Allegato "A" alla Deliberazione della Giunta Regionale n° 26-15165  
in data 23 MAR. 2005 relativa all'approvazione della Variante al P.R.G.C. vigente del  
Comune di MONTALDO ROERO (CN)

Elenco modificazioni introdotte "ex officio" ai sensi dell'11° comma dell'art. 15 della  
L.R. 5.12.1977 n° 56 e s.m.i..

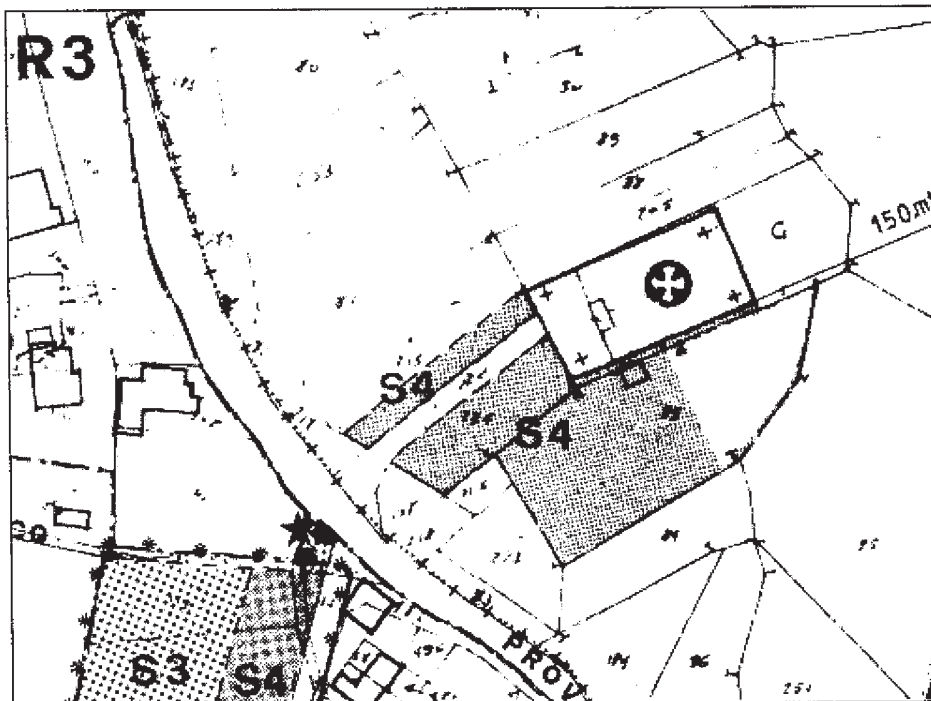
Sulle Tavole di progetto nn. 6 e 7 l'area per servizi S4 (parcheggio pubblico) adiacente il  
Cimitero si intende parzialmente stralciata nella parte a nord-est (in conformità al parere  
dell'Arpa prot. n. 16548 del 10.2.2005) e di conseguenza ridotta così come risulta nel  
seguito estratto cartografico.

Entrambi i settori stralciati si intendono ricondotti all'originaria destinazione agricola.
